BOLLETTINO - BULLETIN

TECNICO • TECHNICAL	●	GRUPPO • GROUP	4
RICAMBI • SPARE PARTS	●	NR • NO	119
INFORMAZIONI • INFORMATION		DATA • DATE	04-16

MODELS: 137 - MT 3700 Chainsaw

SUBJECT: Primer and lateral chain tensioner

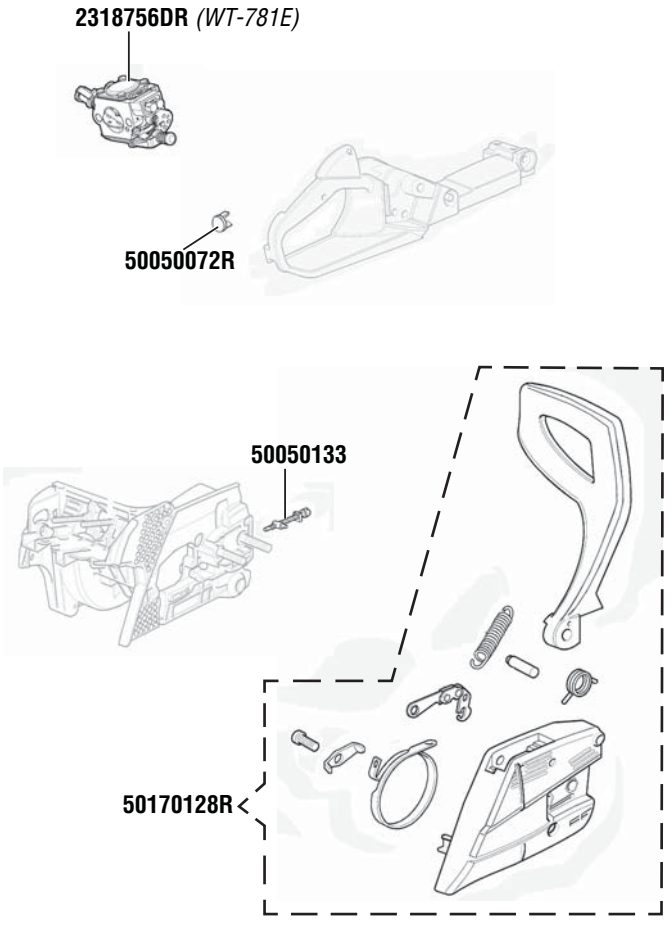
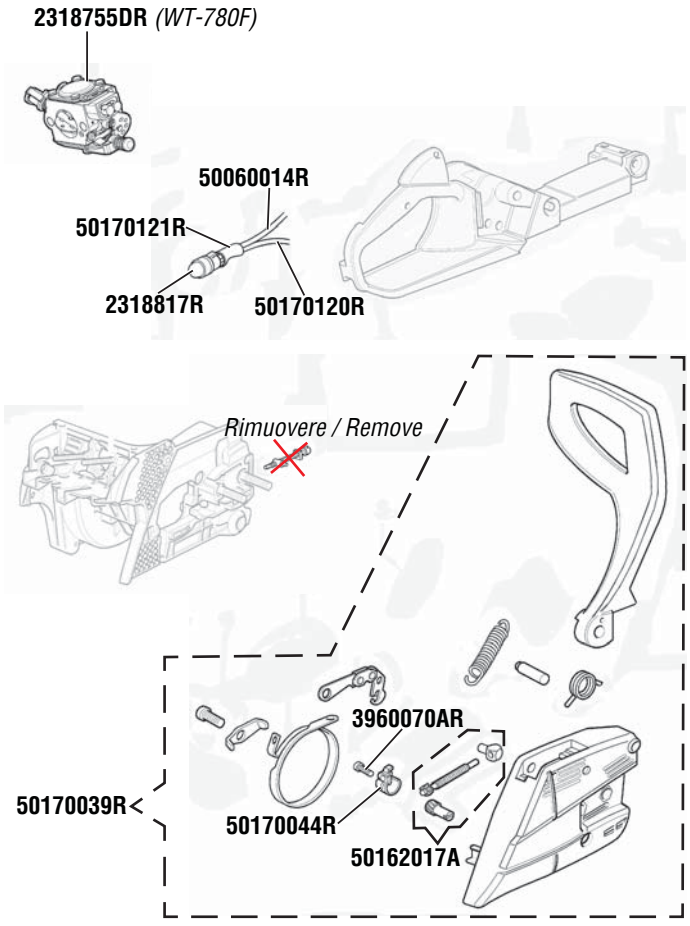
DESCRIPTION: Product improvement. Introduced primer bulb on the tank and lateral chain tensioner on chain cover

INTERCHANGEABILITY: Yes, primer bulb and tubes with WT-780F carburetor p/n 2318755DR; yes, complete chain cover kit , removing tensioner screw p/n 50050133

PARTS AVAILABILITY: Pre-modified parts will be available except the complete chain cover kit that will be available until the end of the stock

CUT-IN DATE: *(137)*, SN 0855382896; *(MT 3700)*, SN 9525302843

SUBJECT: Primer and lateral chain tensioner

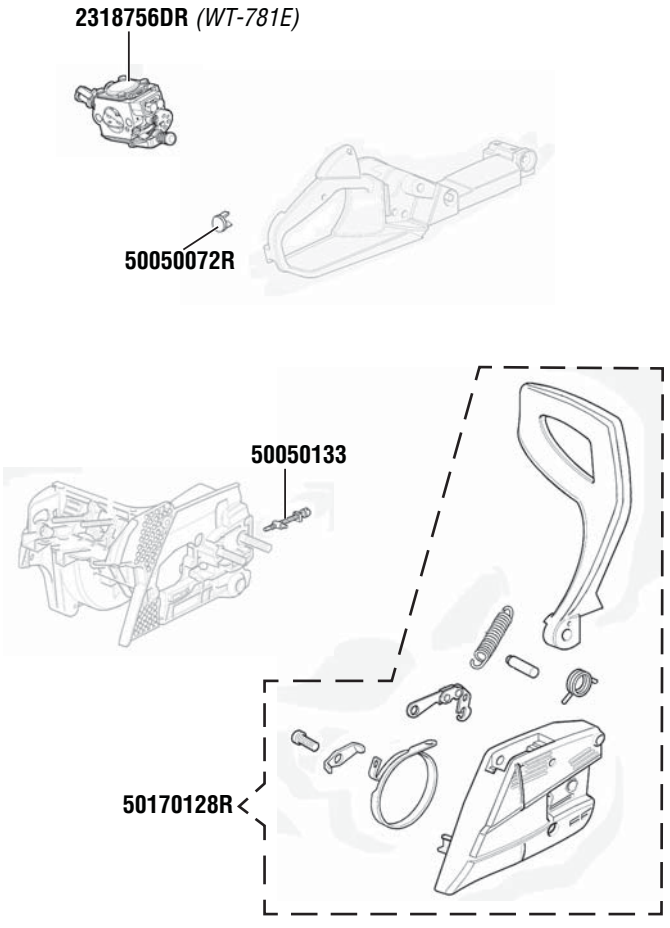
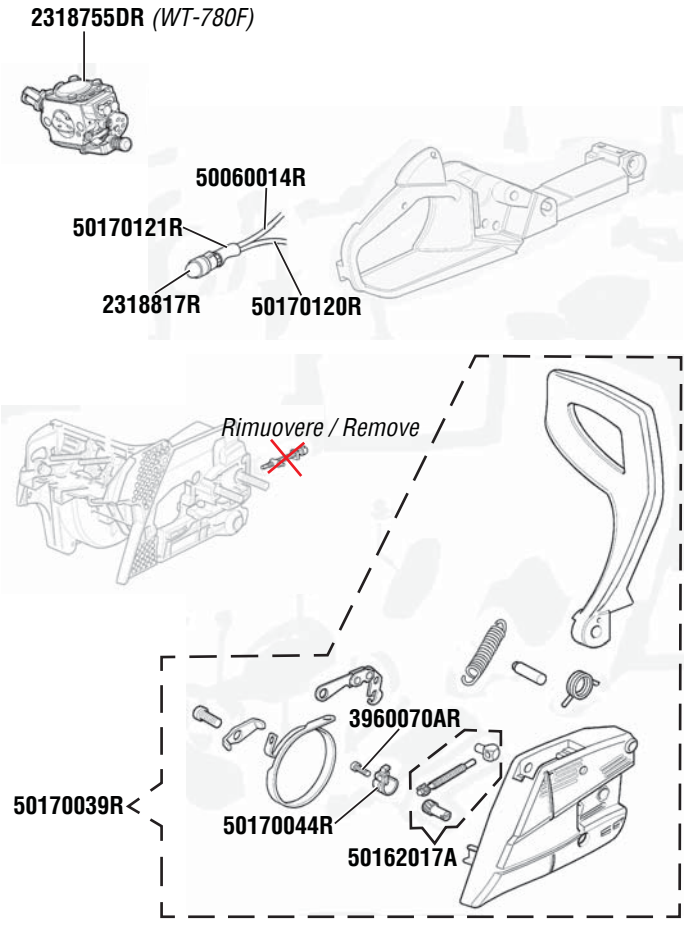
DESCRIPTION: Product improvement. Introduced primer bulb on the tank and lateral chain tensioner on chain cover

INTERCHANGEABILITY: Yes, primer bulb and tubes with WT-780F carburetor p/n 2318755DR; yes, complete chain cover kit , removing tensioner screw p/n 50050133

PARTS AVAILABILITY: Pre-modified parts will be available except the complete chain cover kit that will be available until the end of the stock

CUT-IN DATE: *(137)*, SN 0855382896; *(MT3700)*, SN 9525302843

SUBJECT: Primer and lateral chain tensioner

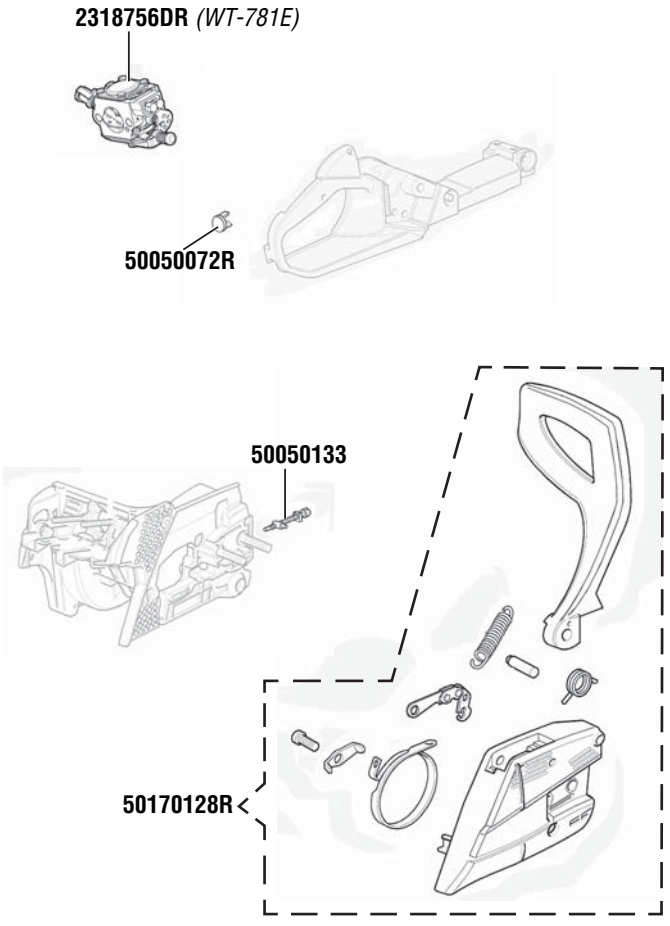
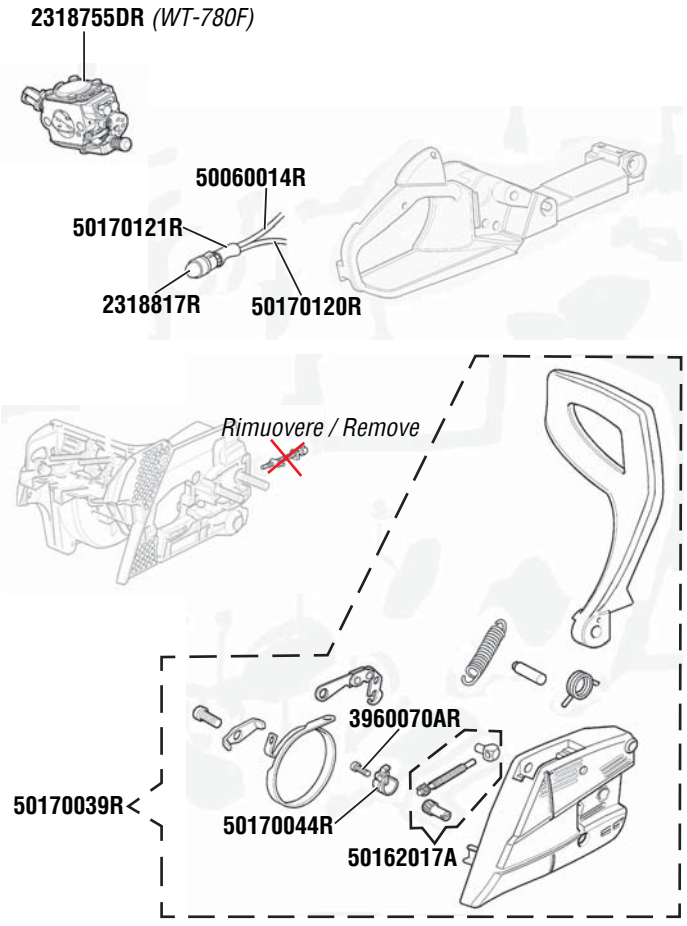
DESCRIPTION: Product improvement. Introduced primer bulb on the tank and lateral chain tensioner on chain cover

INTERCHANGEABILITY: Yes, primer bulb and tubes with WT-780F carburetor p/n 2318755DR; yes, complete chain cover kit , removing tensioner screw p/n 50050133

PARTS AVAILABILITY: Pre-modified parts will be available except the complete chain cover kit that will be available until the end of the stock

CUT-IN DATE: *(137)*, SN 0855382896; *(MT 3700)*, SN 9525302843

SUBJECT: Primer and lateral chain tensioner

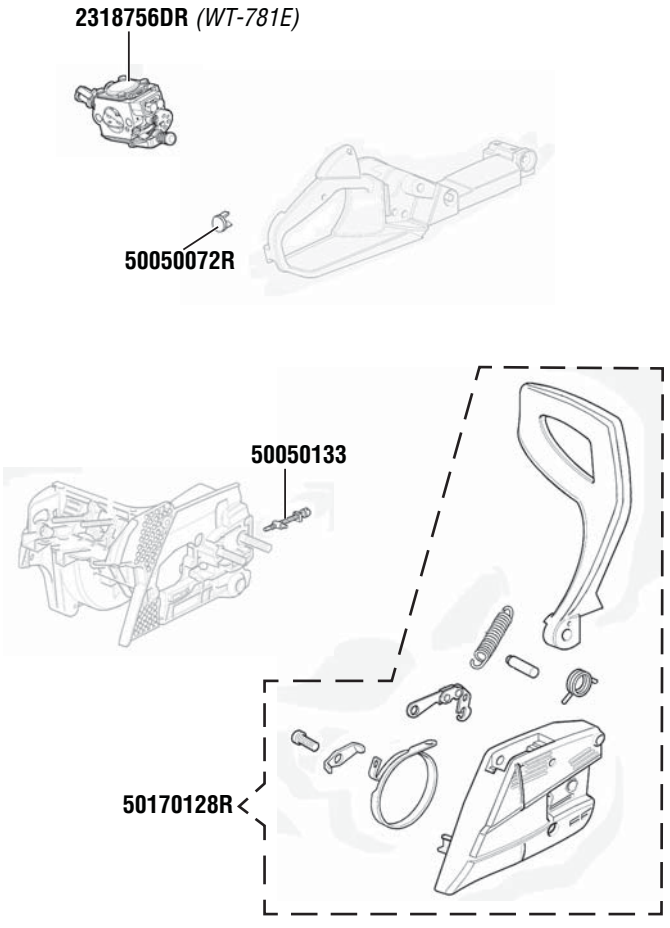
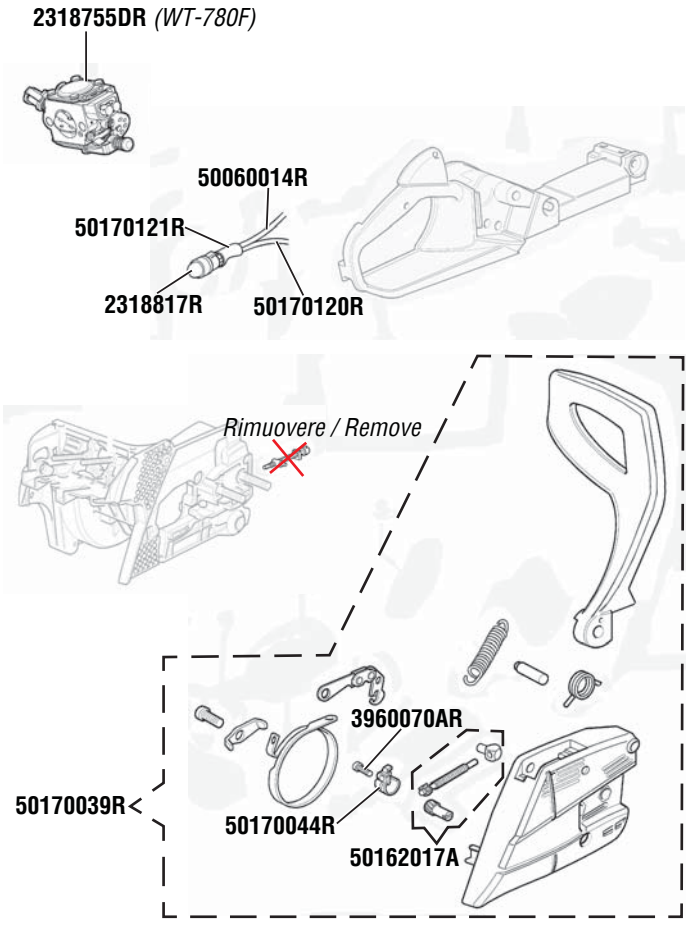
DESCRIPTION: Product improvement. Introduced primer bulb on the tank and lateral chain tensioner on chain cover

INTERCHANGEABILITY: Yes, primer bulb and tubes with WT-780F carburetor p/n 2318755DR; yes, complete chain cover kit , removing tensioner screw p/n 50050133

PARTS AVAILABILITY: Pre-modified parts will be available except the complete chain cover kit that will be available until the end of the stock

CUT-IN DATE: *(137)*, SN 0855382896; *(MT 3700)*, SN 9525302843

SUBJECT: Primer and lateral chain tensioner

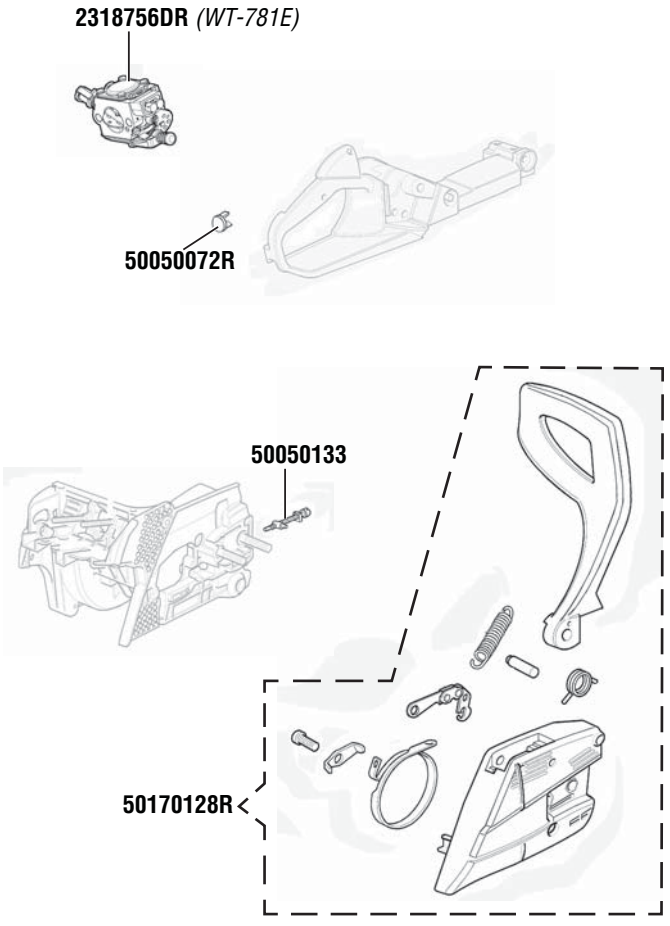
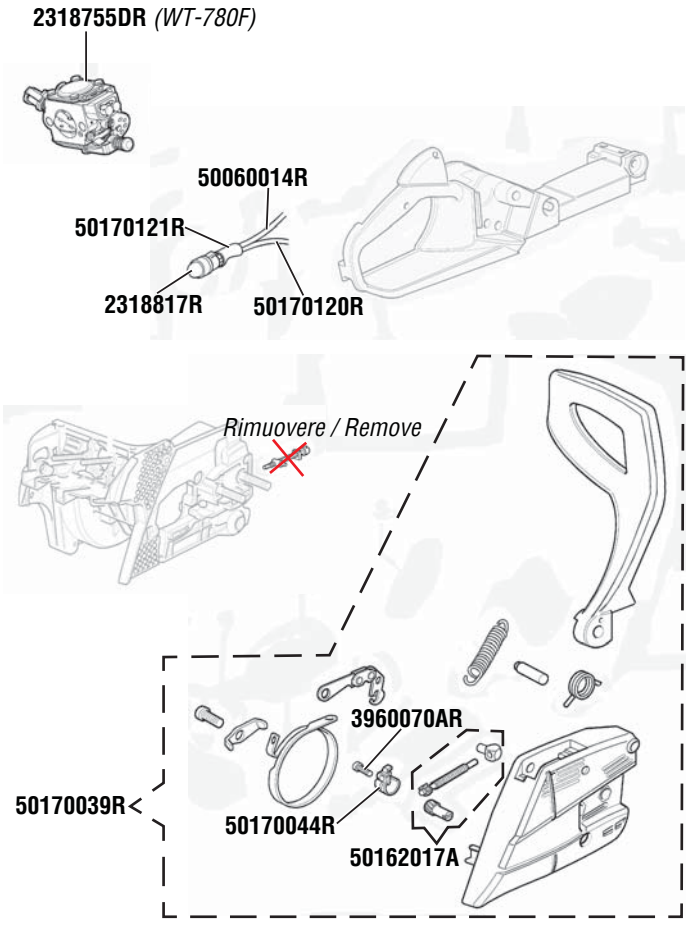
DESCRIPTION: Product improvement. Introduced primer bulb on the tank and lateral chain tensioner on chain cover

INTERCHANGEABILITY: Yes, primer bulb and tubes with WT-780F carburetor p/n 2318755DR; yes, complete chain cover kit , removing tensioner screw p/n 50050133

PARTS AVAILABILITY: Pre-modified parts will be available except the complete chain cover kit that will be available until the end of the stock

CUT-IN DATE: *(137)*, SN 0855382896; *(MT 3700)*, SN 9525302843

SUBJECT: Primer and lateral chain tensioner

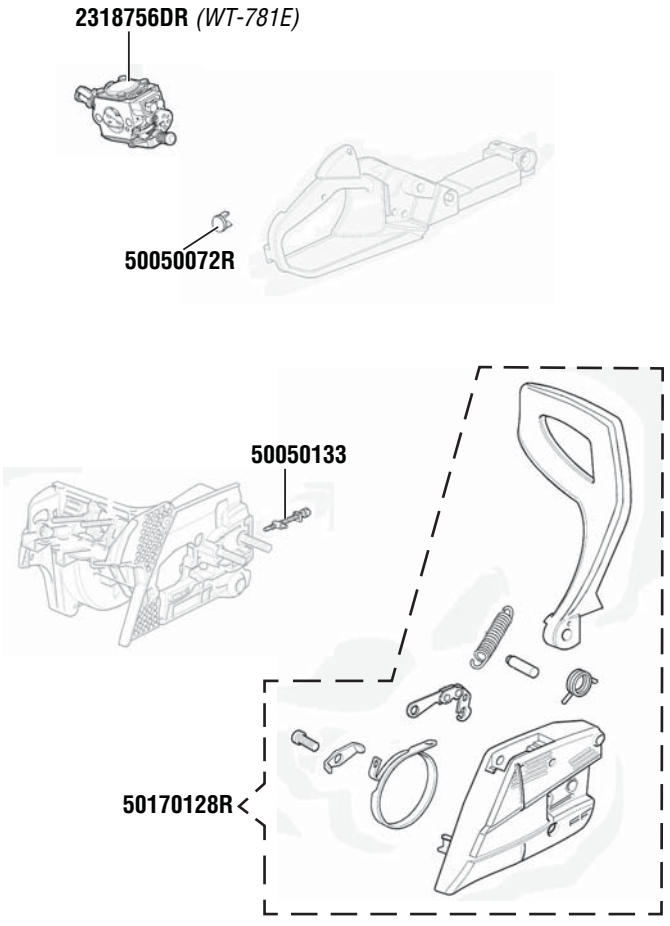
DESCRIPTION: Product improvement. Introduced primer bulb on the tank and lateral chain tensioner on chain cover

INTERCHANGEABILITY: Yes, primer bulb and tubes with WT-780F carburetor p/n 2318755DR; yes, complete chain cover kit , removing tensioner screw p/n 50050133

PARTS AVAILABILITY: Pre-modified parts will be available except the complete chain cover kit that will be available until the end of the stock

CUT-IN DATE: *(137)*, SN 0855382896; *(MT 3700)*, SN 9525302843
